Rapport de contrôle d'installations électriques à basse et à très basse tension

RÉF. 79/2022/71967/01:2

DATE DU CONTRÔLE 12/07/2022 **AGENT VISITEUR** Hicham Mellouk
ADRESSE DU CONTRÔLE Chaussée de Charleroi 417 RT - 6220 Fleurus **TYPE DE CONTRÔLE** Contrôle de conformité avant la mise en usage – installation temporaire (6.4.)

Schéma(s) unifilaire(s) de l'installation

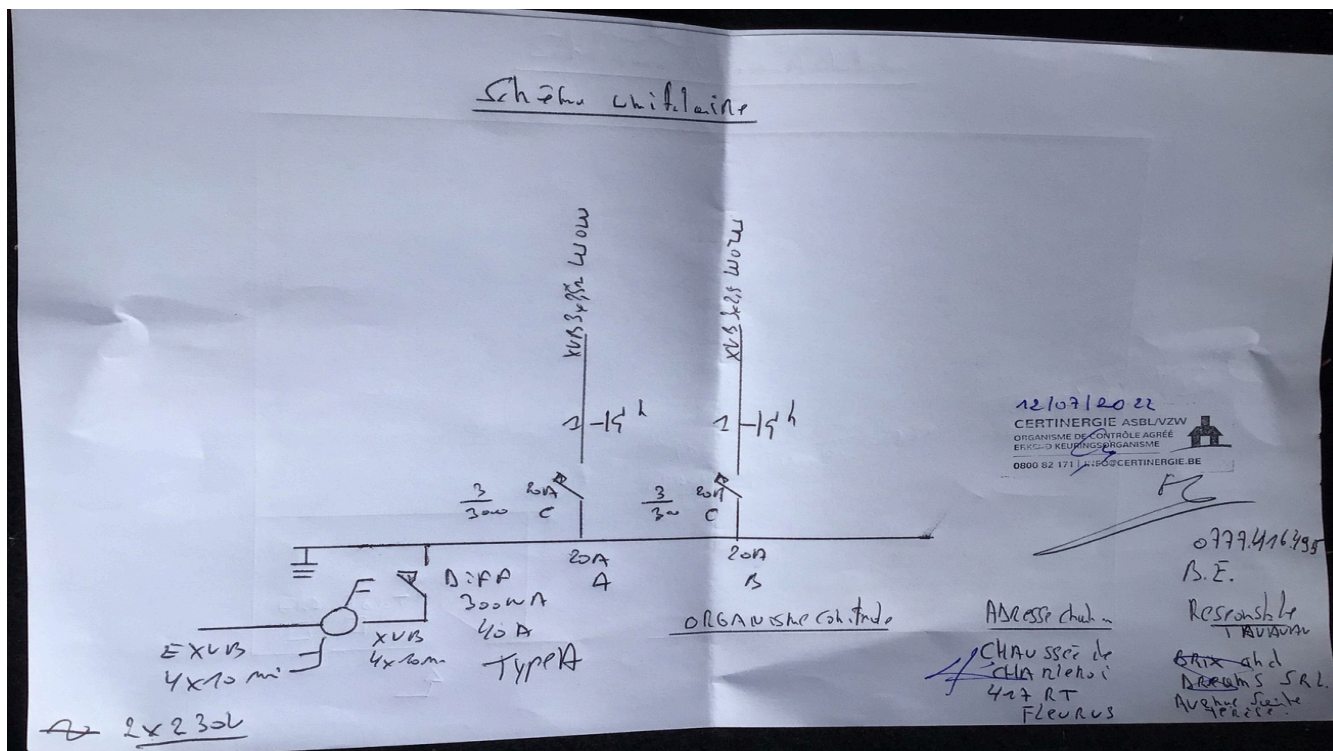
Conformité schéma(s) unifilaire(s) et plan(s) de position	OK	Nombre de tableaux	1	Nombre de circuits	2
Description tableau(x) voir plan(s) dans annexe(s)
